改善箇所説明図

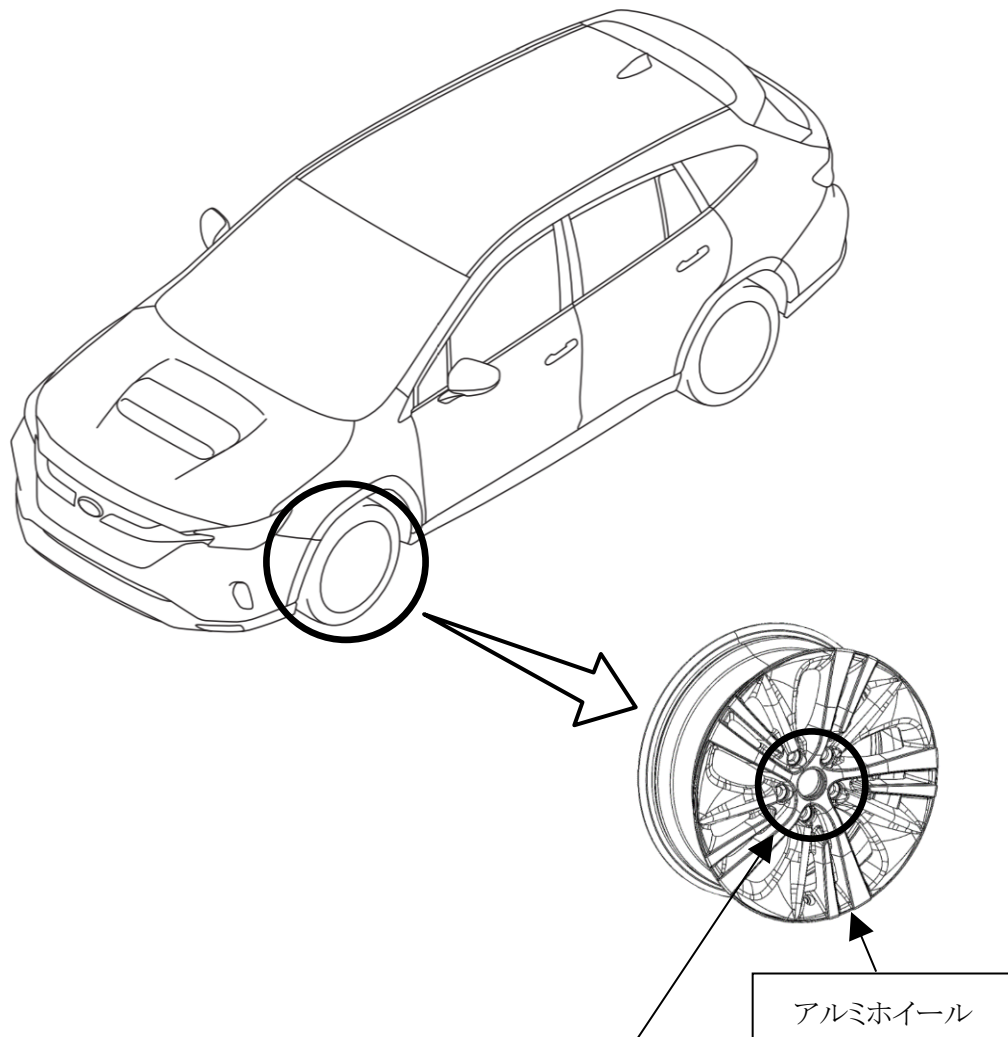
不具合発生箇所

アルミホイールにおいて、製造管理が不適切なため、ホイールナットとの締結面が仕様通りでないものがある。

改善の内容

全車両、アルミホイールの締結面を点検し、仕様通りでないものはアルミホイールを良品に交換する。

識別: 打刻車台番号の6桁数字『2桁目下』に黄色ペイントを塗布する。
